**RESUELVE CONTROVERSIA PRESENTADA
POR LA COMPAÑÍA GENERAL DE
ELECTRICIDAD S.A. EN CONTRA DE CVE
PROYECTO TREINTA Y NUEVE SPA, EN
RELACIÓN CON EL PMGD APOLLO 3MW.**

Figura 2. Modelo eléctrico de PMGD Apolo 3MW pestaña de cortocircuito.

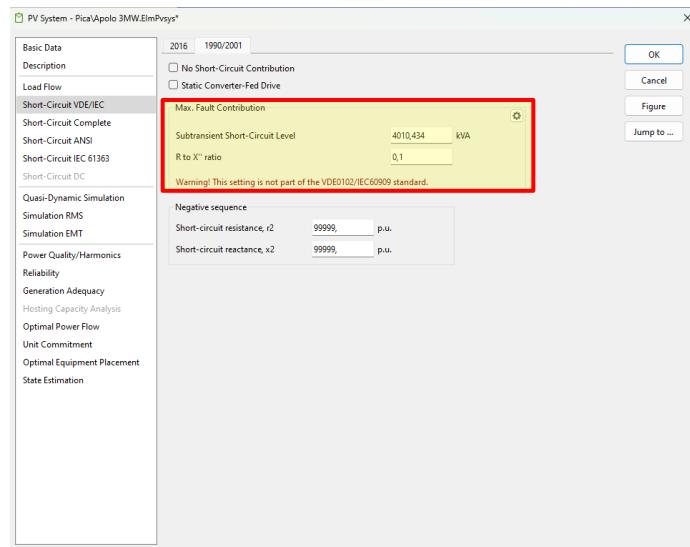
solicitando a CVE Proyecto Treinta y Nueve SpA que incluya este aspecto en el estudio de cortocircuito y aporte antecedentes que respalden el nivel de cortocircuito modelado del PMGD en evaluación. Por su parte, la empresa CVE Proyecto Treinta y Nueve SpA no ha presentado argumentos o antecedentes sobre esta materia.

Respecto a este punto, esta Superintendencia puede señalar que de acuerdo con lo indicado en el estudio de cortocircuito, se ha comprobado que el modelo utilizado para obtener los resultados de los estudios considera el aporte del cortocircuito del proyecto.

Pese lo anterior, de acuerdo con los antecedentes presentados por las partes, no es posible verificar si este valor de ajuste corresponde a un dato extraído de la ficha de pruebas de cortocircuito del inversor, o corresponde a un factor proporcional a la potencia nominal del equipo. En este sentido, a fin de dar claridad del origen de esta información, es necesario que los estudios hagan referencia a la fuente de estos antecedentes.

Por lo anterior, a juicio de esta Superintendencia, es procedente la observación realizada por la Empresa Distribuidora, la cual deberá ser complementada por CVE Proyecto Treinta y Nueve SpA en la etapa de actualización de estudios de conexión, según instruirá esta Superintendencia en la parte resolutiva de la presente controversia.

Figura 3. Modelo de eléctrica cabecera del alimentador Pica.

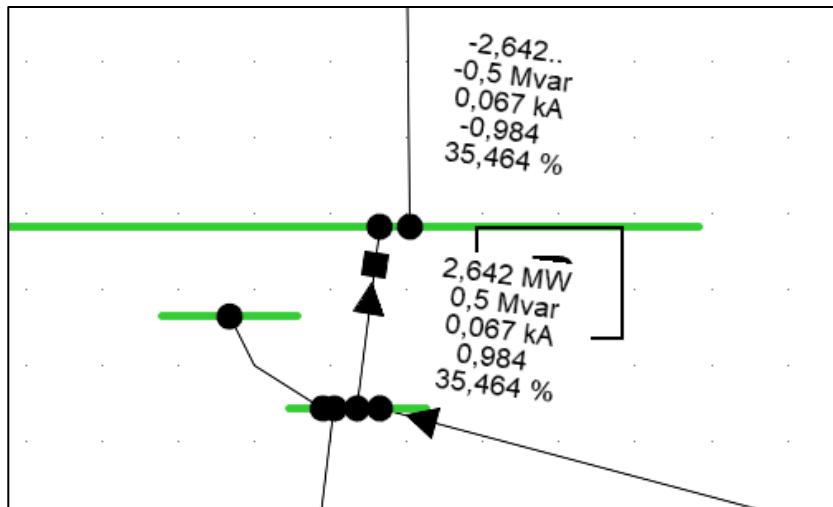
Respecto a este punto, observando el estudio de flujo de potencia del PMGD Apolo 3MW, se ha corroborado que para el escenario d) del artículo 8º transitorio del Reglamento, existiría un contraflujo en la cabecera del alimentador Pica (S/E Tamarugal), por lo cual, es aplicable el análisis de transmisión zonal descrito en el artículo 2-25 de la NTCO para este escenario de conexión. En consecuencia, es procedente la observación presentada por CGE S.A.
